Вопросы к Пятнице — этап 4, ПЗУ (7 моделей IFC)

Папка: **ЖД станция / Работа над ошибками / Пятница**. Модели сверены с ПД **Раздел ПД №4 Подраздел №1 Часть №1 ИЛО1.1 (Парк_ПЗУ)(1439_2025_4).pdf**, **Раздел ПД №4 Подраздел №2 Часть №1 ИЛО2.1 (СП_ПЗУ)(1439_2025_4).pdf** (+ DXF ИЛО1.1, ИЛО2.1) и РД **21_1439_2025_4-ГП.ДП (Парк) 26.09.24.pdf**, **24_1439_2025_4-ГП.СП (Стрелки) 26.09.24.pdf**. Проверено: отметки (точечные, проектные горизонтали, 0.000 зданий, уклоны), посадка зданий, бортовой камень, состав слоёв, атрибуты, структура, цвета.

Модель: 1439-2025-4_Круглое поле_4_ГП_ПЗУ_Ч1_Компрессорная №4.ifc
показаны только песок 0,10 под отмостками (красный) и ЭППС (оранжевый)

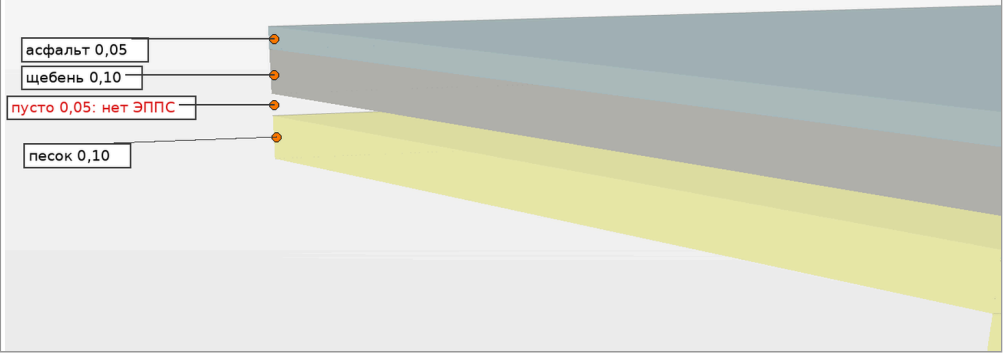
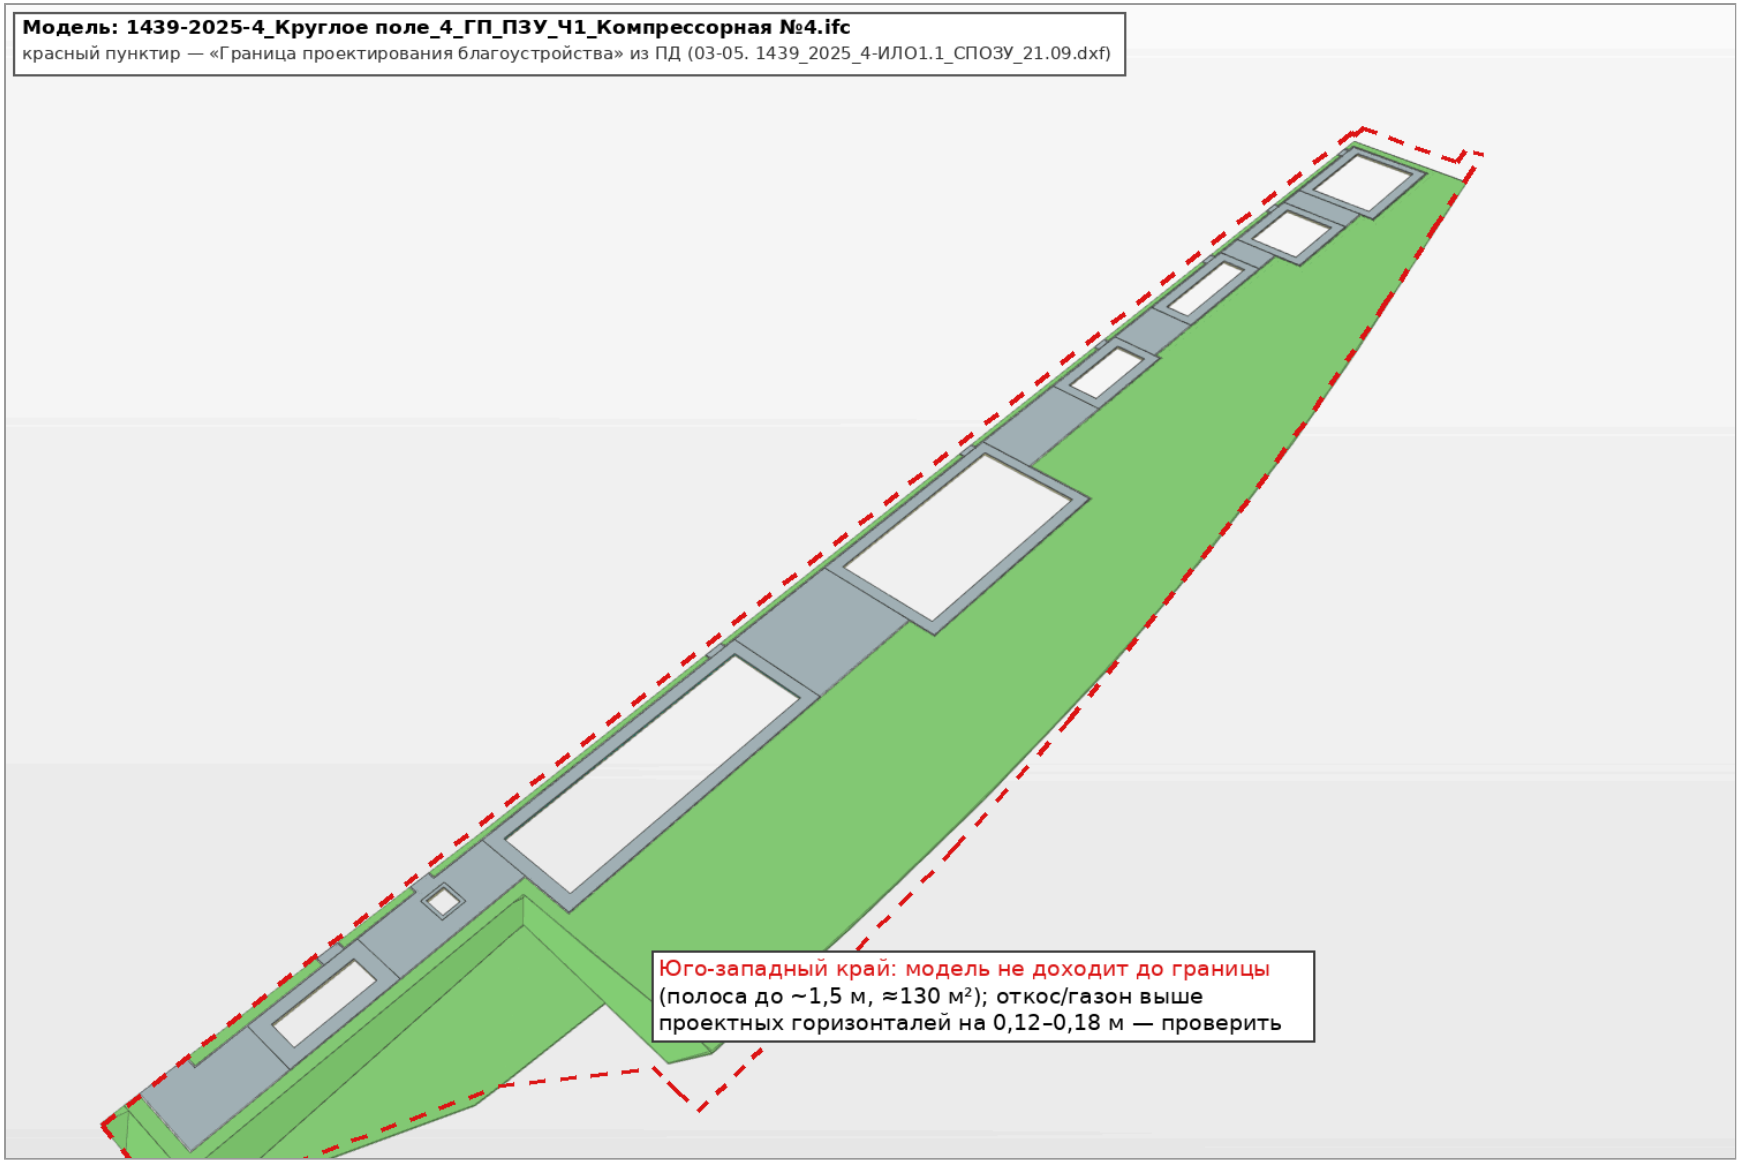
1. **Отмостка «Тип 2» без утеплителя.** ЭППС смоделирован только у поз. 2 (МК АТС) — 56 м² из ~258 м² отмосток. У остальных зданий между щебнем и песком пустой зазор 0,05 м. Гидроизоляции нет нигде.
2. 8 элементов-обрезков геотекстиля (Площадь = 0, объём ≈ 0) — удалить.
3. Юго-западный край: модель не доходит до границы благоустройства (полоса до ~1,5 м, ≈130 м²), откос/газон местами выше проектных горизонталей на 0,12–0,18 м — проверить.
4. Остальной рельеф и посадка всех 8 зданий соответствуют ПД/РД (±0,02 м).

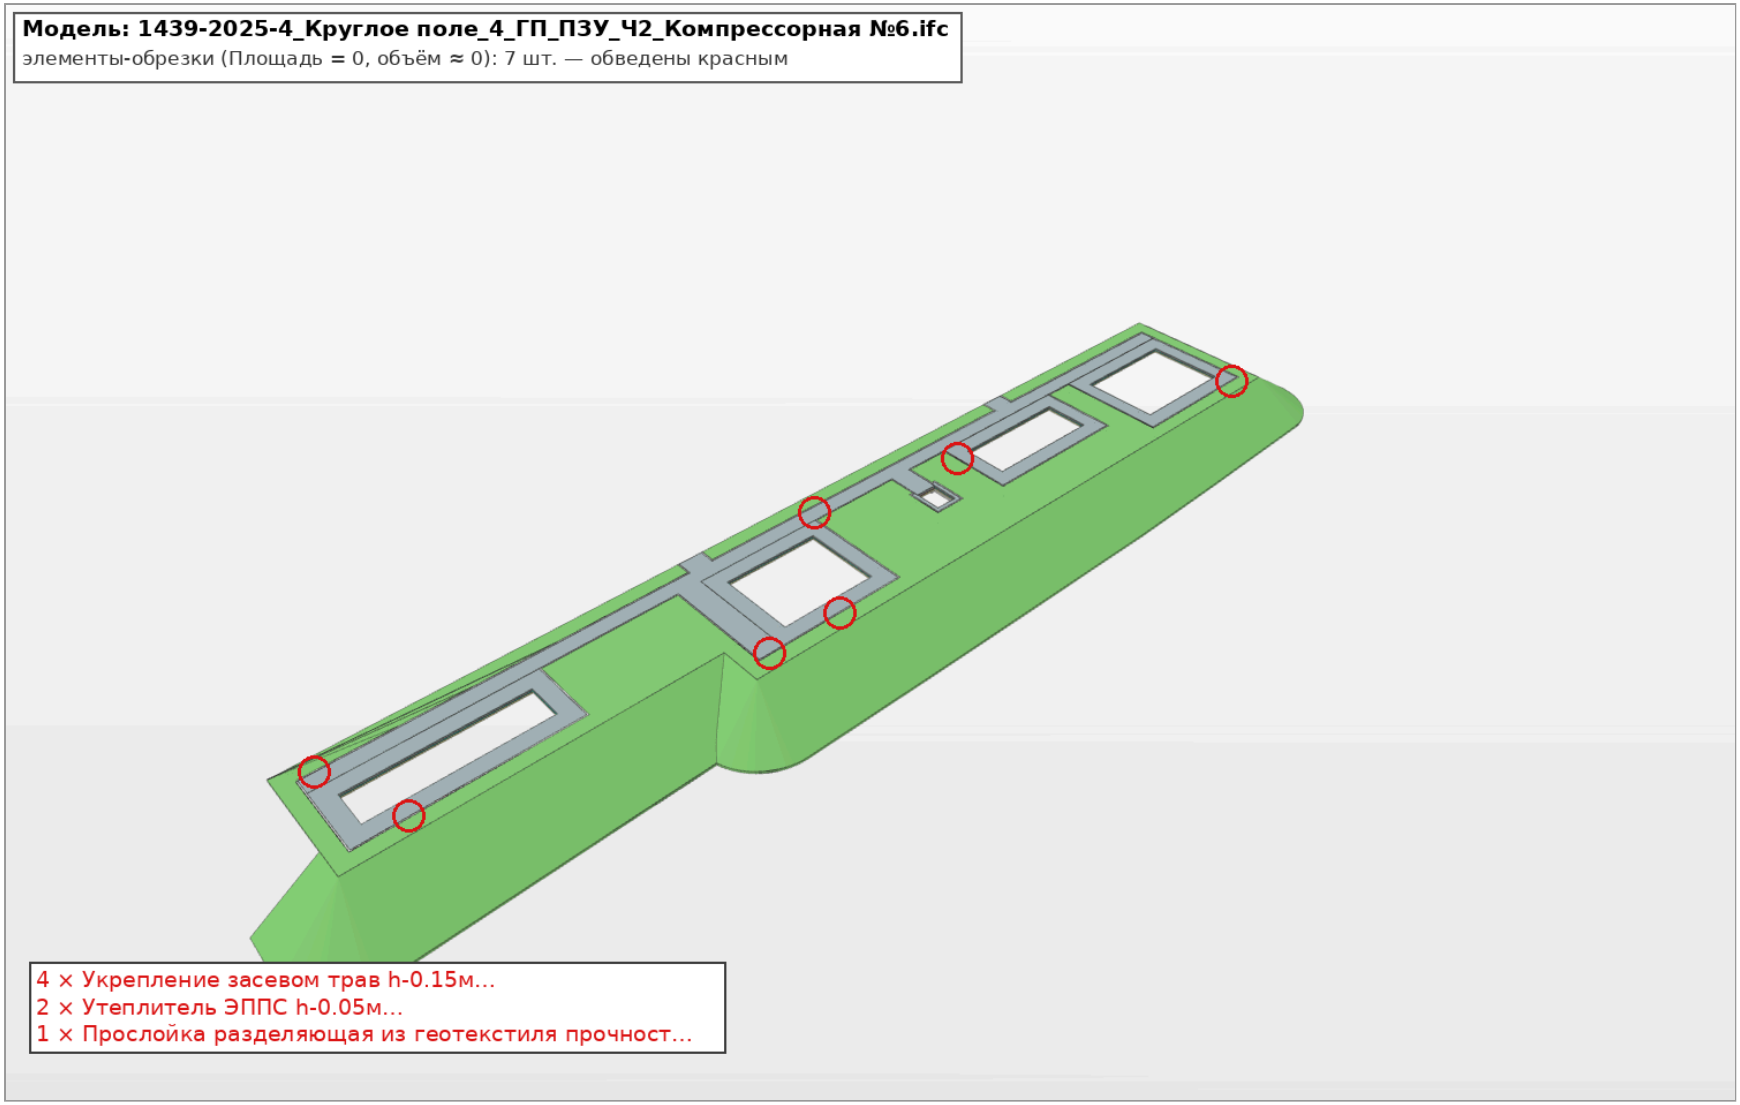
Модель: 1439-2025-4_Круглое поле_4_ГП_ПЗУ_Ч1_Компрессорная №4.ifc
красный пунктир — «Граница проектирования благоустройства» из ПД (03-05. 1439_2025_4-ИЛО1.1_СПОЗУ_21.09.dxf)
Юго-западный край: модель не доходит до границы (полоса до ~1,5 м, ≈130 м²); откос/газон выше проектных горизонталей на 0,12–0,18 м — проверить

1439-2025-4_Круглое поле_4_ГП_ПЗУ_Ч2_Компрессорная №6.ifc

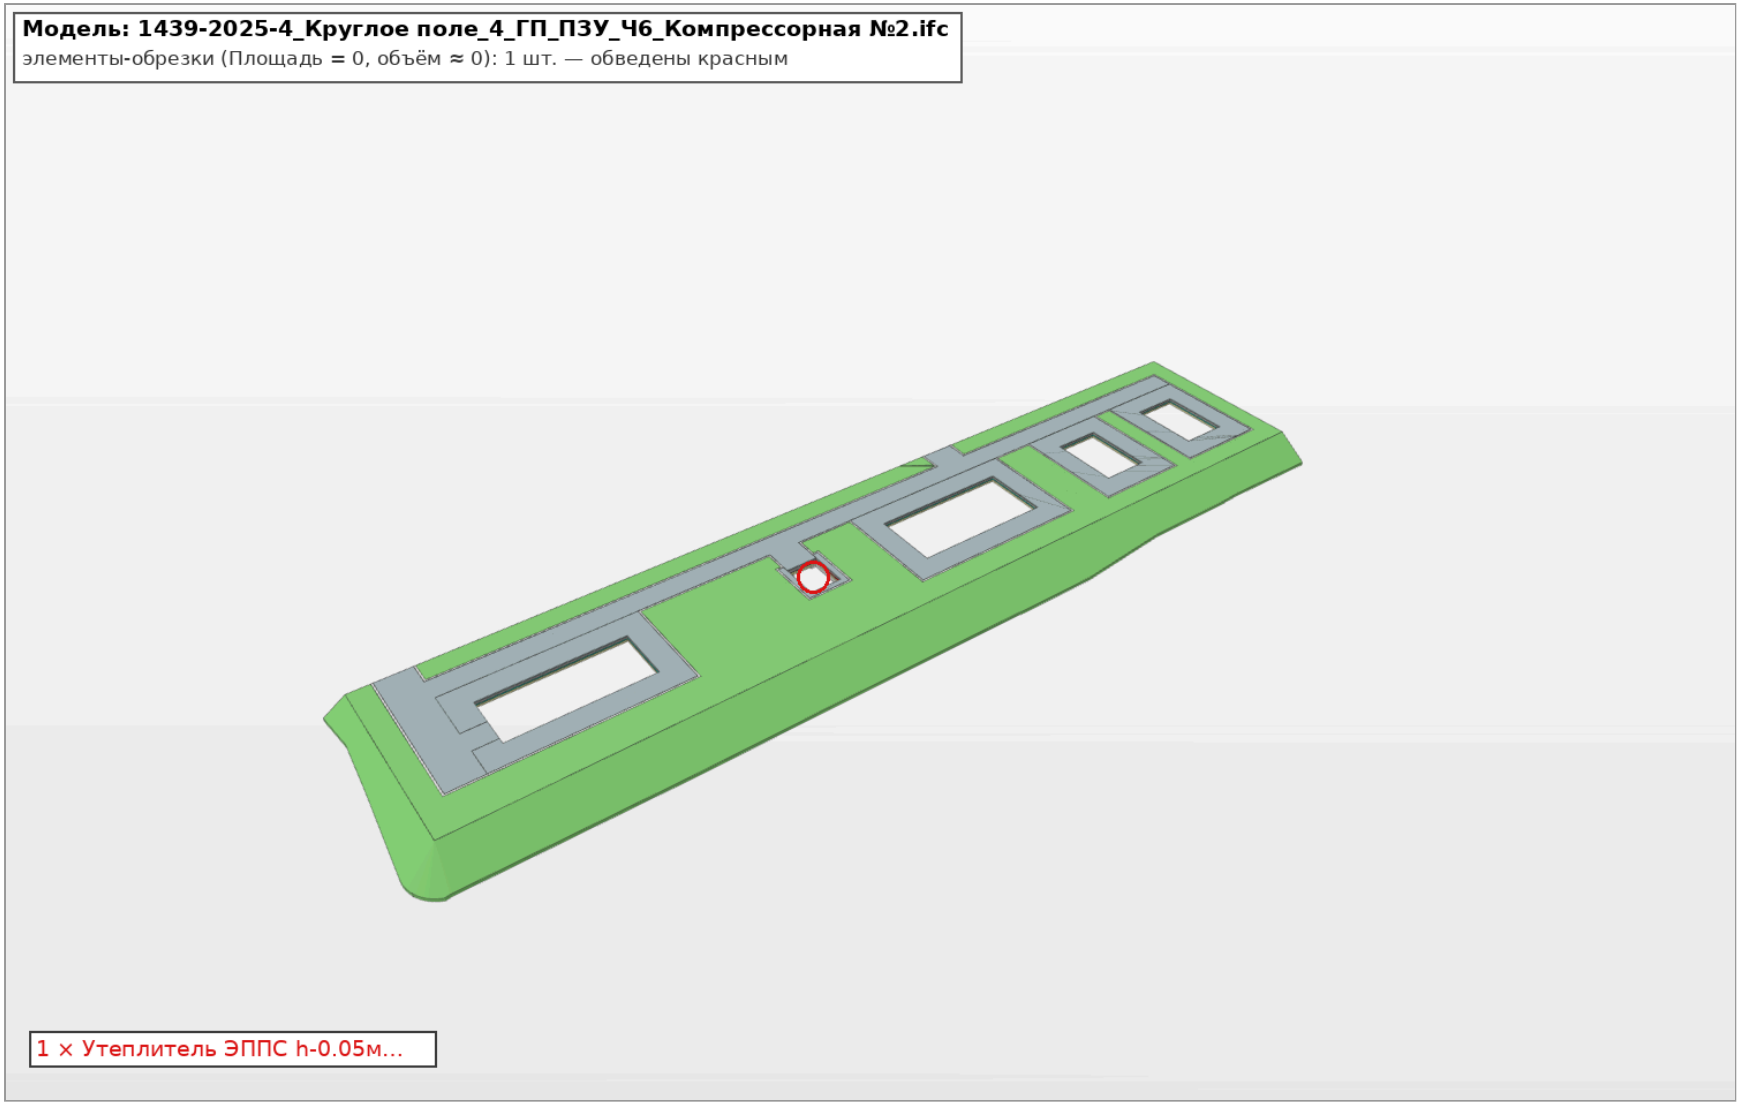
1. 7 элементов-обрезков (4 газона, 2 ЭППС, 1 геотекстиль) — удалить.
2. Рельеф, отметки, посадка зданий соответствуют ПД (±0,05 м).

1439-2025-4_Круглое поле_4_ГП_ПЗУ_Ч7_Компрессорная №3.ifc

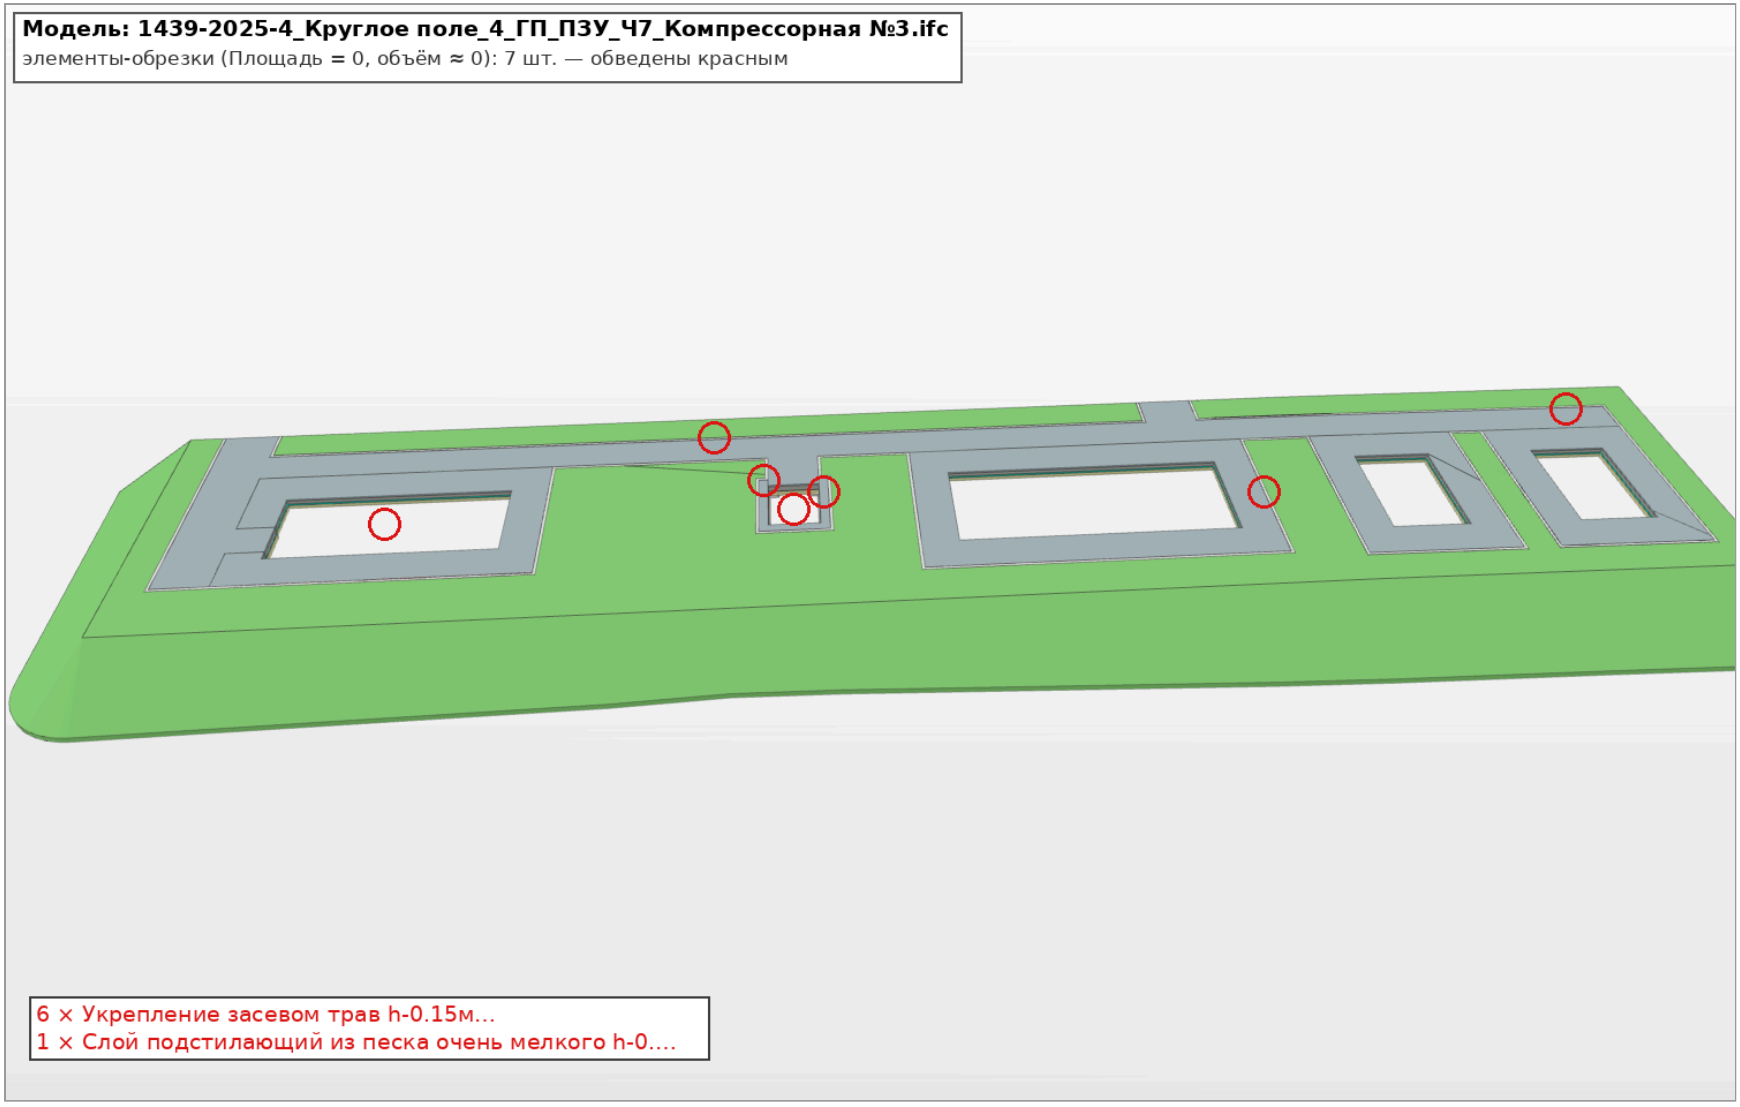
1. **Атрибут «Материал» пустой у всех 41 элемента.** Заполнить по ПД.
2. Шифр «1439-2025-3-ИЛО2.1-02» → 4.2.1. 1439-2025-4-ИЛО2.1.
3. 7 обрезков (6 газона, 1 песка) — удалить.

Набор (Pset)	Свойство	Значение
Элемент	Класс IFC	IFCBUILDINGELEMENTPROXY
EIR SEZ ALAB…	Марка	БР 100.20.8
EIR SEZ ALAB…	Обозначение стандарта	ГОСТ 6663-91
EIR SEZ ALAB…	Толщина	0.2
EIR SEZ ALAB…	Тип конструкции	Бордюр
EIR SEZ ALAB…	Площадь	8.25
EIR SEZ ALAB…	Шифр проекта	1439-2025-3-ИЛО2.1-02 **этап 3 вместо 4 и другой формат; должно быть 4.2.1. 1439-2025-4-ИЛО2.1**
EIR SEZ ALAB…	Имя	Камень бортовой бетонный БР 100.20.8 по ГОСТ 32961-2014 B30 W6 F200
EIR SEZ ALAB…	Материал	None **атрибут «Материал» пустой у всех 41 элемента модели**

Модель: 1439-2025-4_Круглое поле_4_ГП_ПЗУ_Ч4_Площадка ЛОС.ifc
элементы-обрезки (Площадь = 0, объём ≈ 0): 134 шт. — обведены красным

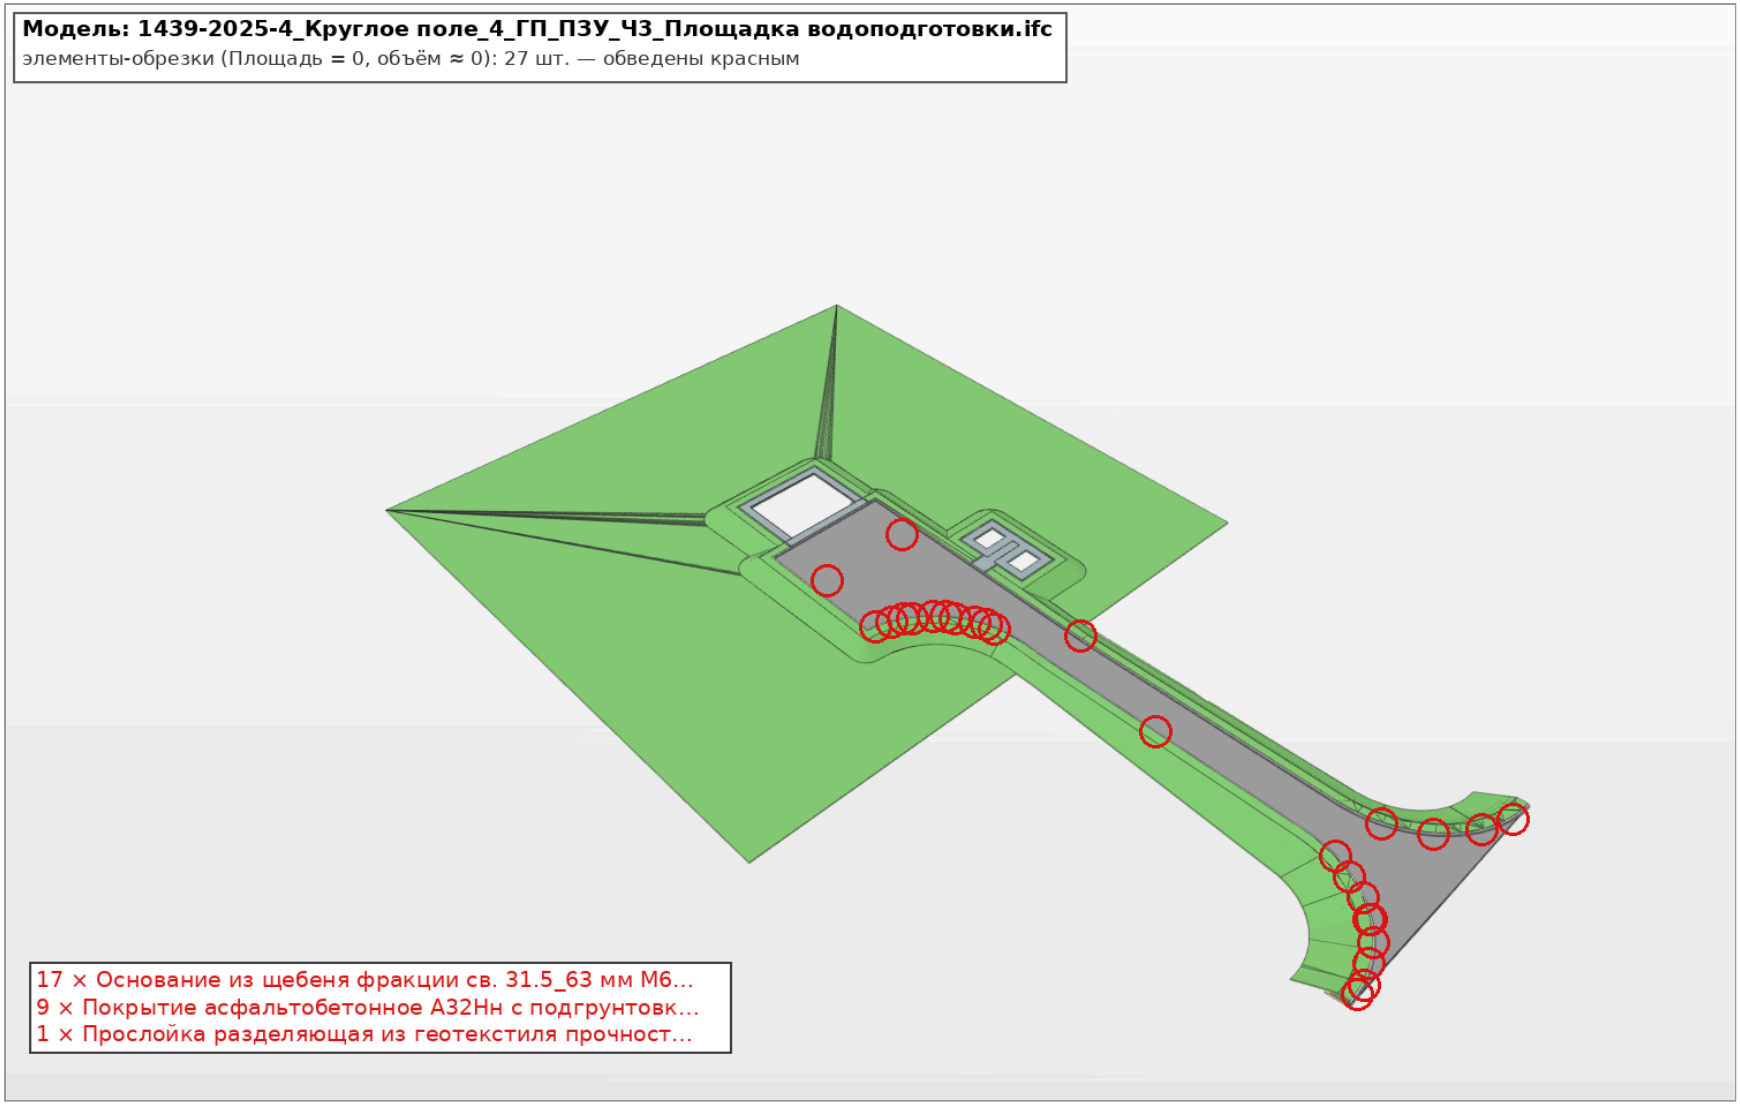
2. **Обрезки после нарезки:** Ч4 — 134 из 157 элементов (74 асфальта А32Нн, 60 щебня), Ч3 — 27 элементов. Кроме того, есть «слои щебня 0,22», которые фактически плёнка толщиной 2–3 мм. Удалить/пересобрать.
3. **Ч3, газон «Укрепление засевом трав»:** смоделирован квадратом ~97×97 м вокруг площадки с «веером» треугольников; все грани развёрнуты вниз (нормали наоборот), верхней поверхности нет; в атрибуте 8 725 м².
4. **Ч4, «Обочина»:** в атрибуте 1 984,8 м² и 297,7 м³, по геометрии ~315 м².
5. Ч3: песок 0,29 местами пересекается со щебнем (наложение до 0,29 м).
6. БР 100.30.15: обозначение стандарта «ГОСТ 100.30.15»; у основания под ним ГОСТ на борт (32961-2014), «Толщина 0,5» при фактической 0,1–0,2; марка «B15 W4 F150» латиницей.

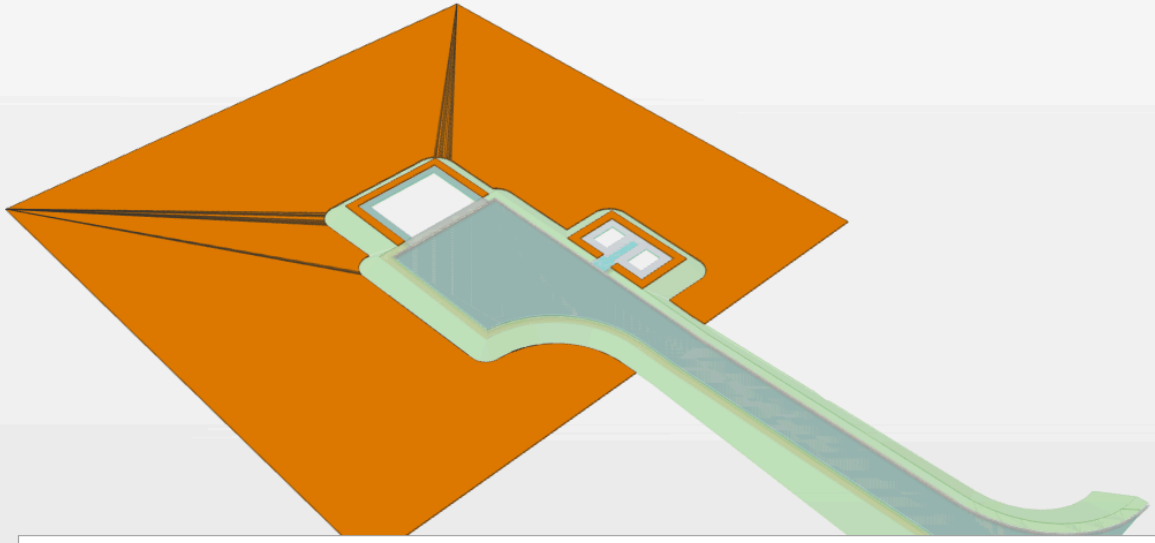
Модель: 1439-2025-4_Круглое поле_4_ГП_ПЗУ_ЧЗ_Площадка водоподготовки.ifc
элементы-обрезки (Площадь = 0, объём ≈ 0): 27 шт. — обведены красным
17 × Основание из щебеня фракции св. 31.5_63 мм М6...
9 × Покрытие асфальтобетонное А32Нн с подгрунтовк...
1 × Прослойка разделяющая из геотекстиля прочност...
